改善箇所説明図

改善の内容

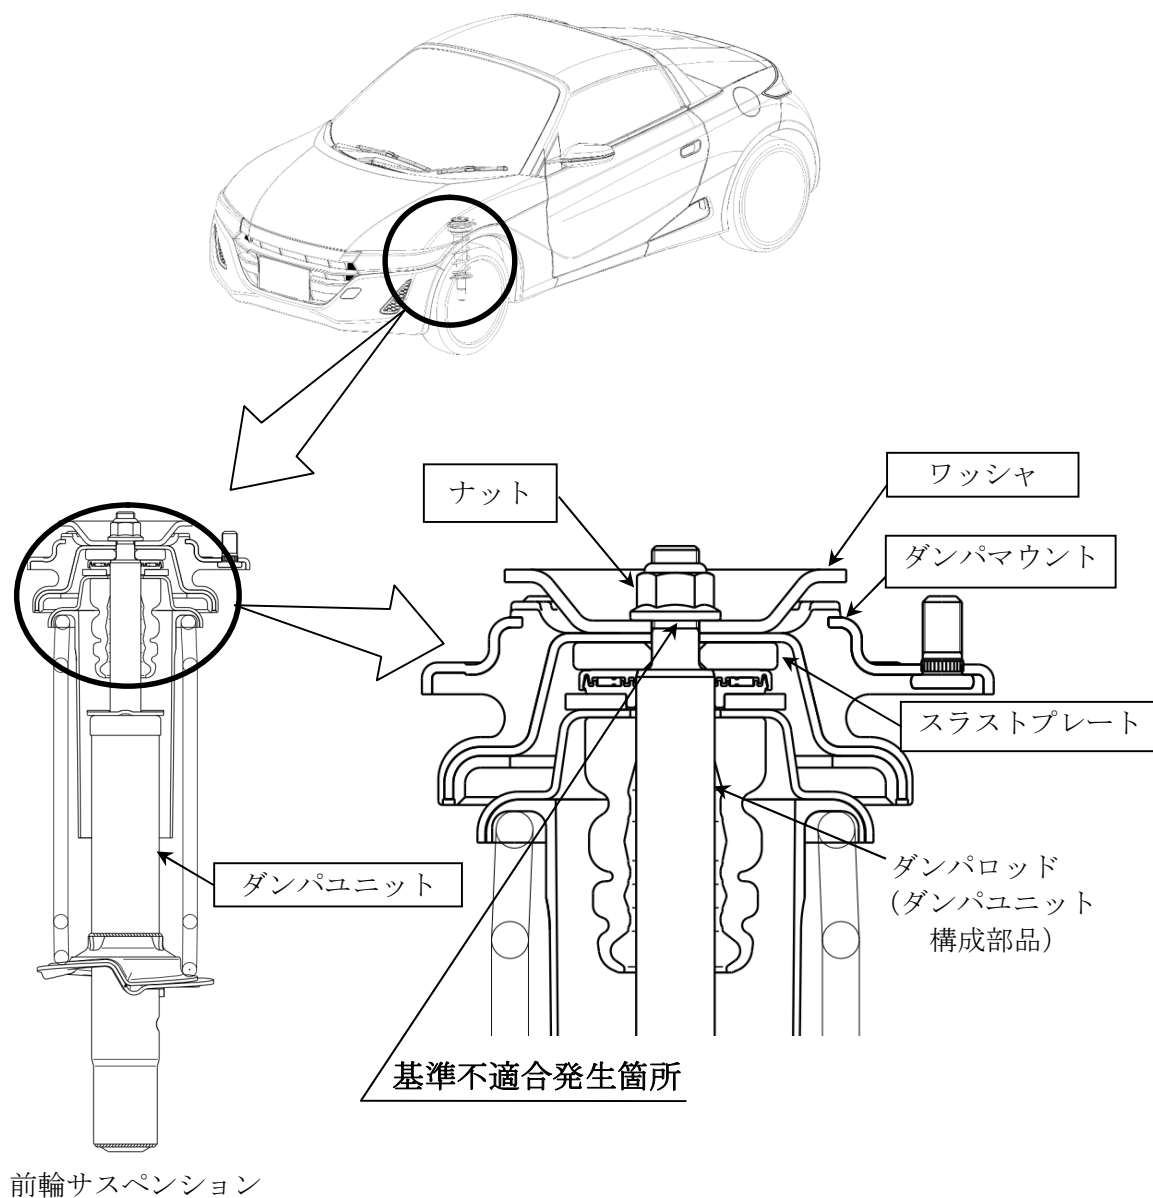
前輪サスペンションにおいて、ダンパユニットとダンパマウントを締め付けるナットの締付け管理が不十分なため、製造ばらつきにより締結力が低いものがある。そのため、ハンドル転舵時にダンパユニットのロッド締結部にガタが生じ、締結部近傍に過大な応力が加わり、そのまま使用を続けると、最悪の場合、当該ロッドが折損し、走行安定性を損なうおそれがある。

全車両、前輪サスペンションのダンパユニット、ナット、ダンパマウント、スラストプレート及び周辺部品（ワッシャ等）を新品に交換し、規定トルクで締め付ける。

注： は交換部品を示す。

識別：車台番号打刻の下四桁目上部に黄色ペイントを塗布する。
